Referencia: Expediente: LAV0033-00-2016

RESOLUCIÓN N° 002092 (24 SEP. 2024)

“Por la cual se resuelven unos recursos de reposición interpuestos en contra de la Resolución 1351 del 5 de julio de 2024 y se toman otras determinaciones”

Por medio de la Resolución 1351 del 5 de julio de 2024, esta Autoridad Nacional autorizó la modificación de la Licencia Ambiental otorgada mediante Resolución 1326 del 05 de agosto de 2020 (modificación 1 de la Licencia Ambiental del proyecto UPME 01 de 2013 (Soacha – Tequendama).

Figura 3 Coberturas Plaza de tendido 9

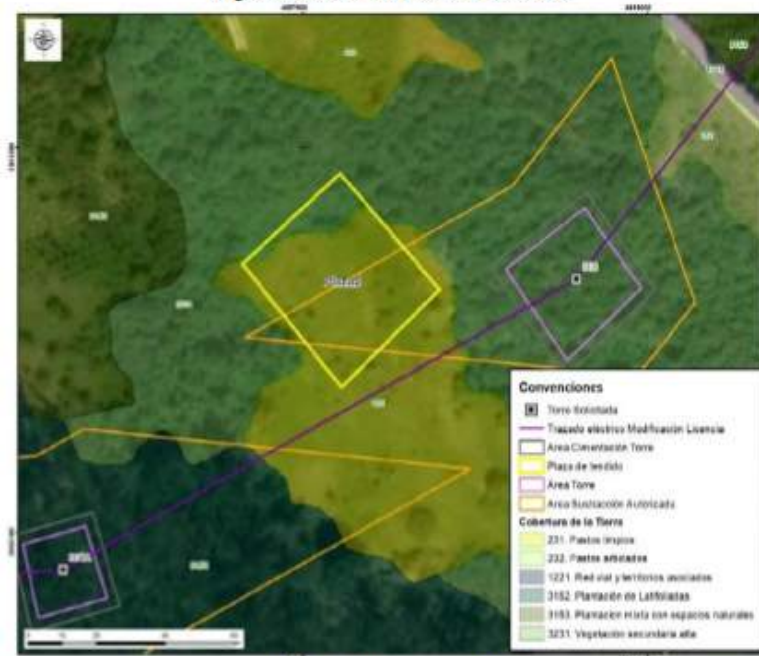
En las siguientes figuras se presenta la cobertura actual de la plaza de tendido y el área donde se localiza:

Figura Cobertura Acc-306

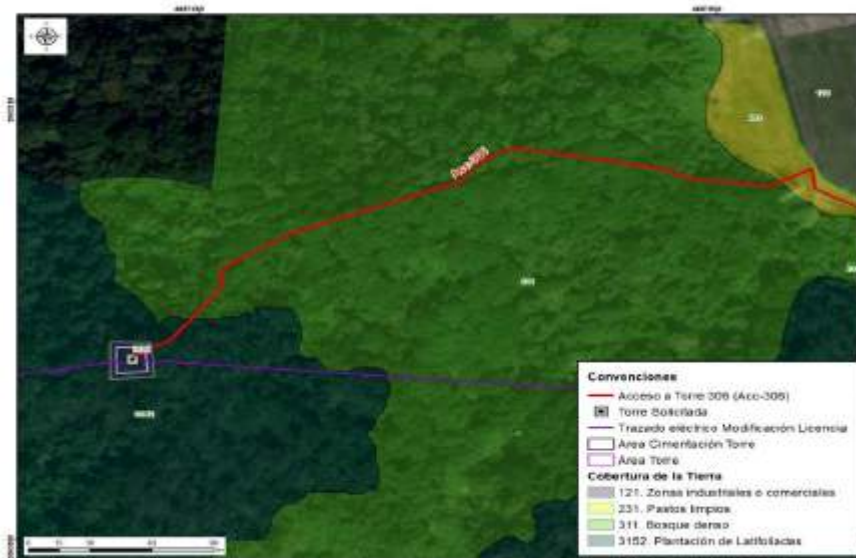
cobertura de bosque denso y de plantación latifoliadas que permite llegar al sitio de torre 306, tal y como se observa en las siguientes figuras.

Figura 33 Cobertura Acc-312

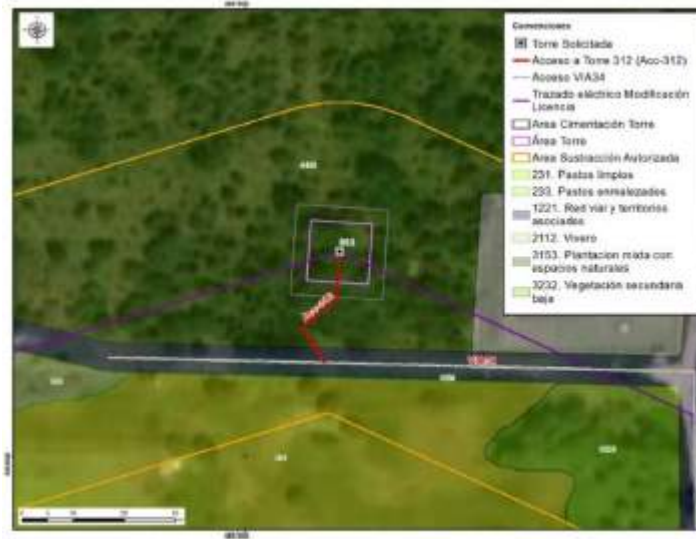
El camino/sendero ACC-312 se encuentra sobre cobertura de plantación mixta con espacios naturales, en el cual no es necesario tramitar el permiso de aprovechamiento forestal. Por el tipo de cobertura, tampoco se requieren actividades de mantenimiento tipo rocería, pues las características de la vegetación del acceso y el ingreso de los materiales y equipos para la construcción y montaje de la torre 312 se realizará de manera peatonal, como se menciona en la tabla 3-8 Descripción de accesos a sitios de torre del capítulo 3. Descripción del proyecto del complemento del EIA. Asimismo, la longitud es de aproximadamente 26.50m hasta el sitio de torre, razón por la cual, no se justifica un

Figura 34 Acc-312 en la zonificación y sub-zonificación del DMI

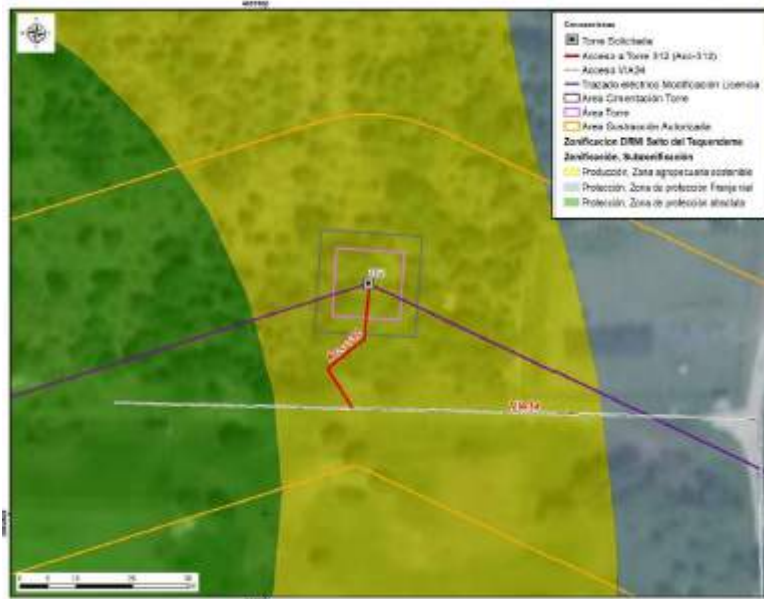
Adicionalmente, el camino/sendero se encuentra en zona de producción y subzona de agropecuaria sostenible acorde con lo establecido en la zonificación del DMI, adoptada en la Resolución 1596 del 2 de junio de 2006, por lo tanto, las actividades de construcción y el uso del acceso son puntuales sin que se generen impactos dentro de los objetos, usos, zonificación y valor de conservación del área protegida asociada al DMI de los Recursos Naturales Sector Salto del Tequendama – Cerro de Manjui, tal y como se evidencia en la siguiente figura.

Figura 1 Área de influencia total para el proyecto

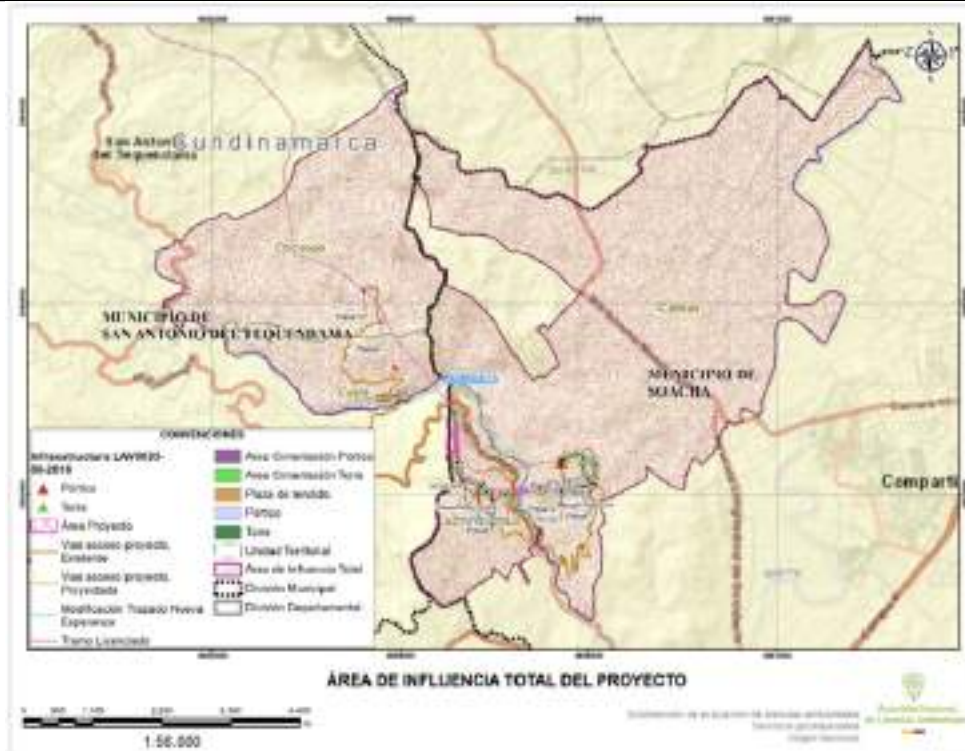
Frente a lo expuesto el Equipo Evaluador Ambiental de la ANLA, realizó la verificación de la información considerada en el concepto técnico 4703 del 05 de julio de 2024 que sirvió de sustento para emitir la Resolución 1351 del 5 de julio de 2024, en el cual señala que el área de influencia total del proyecto incorpora las Veredas San Francisco y Canoas en jurisdicción del municipio de Soacha; y veredas Cúcio y Chicaque en el municipio de San Antonio del Tequendama, como se presenta en la siguiente figura:
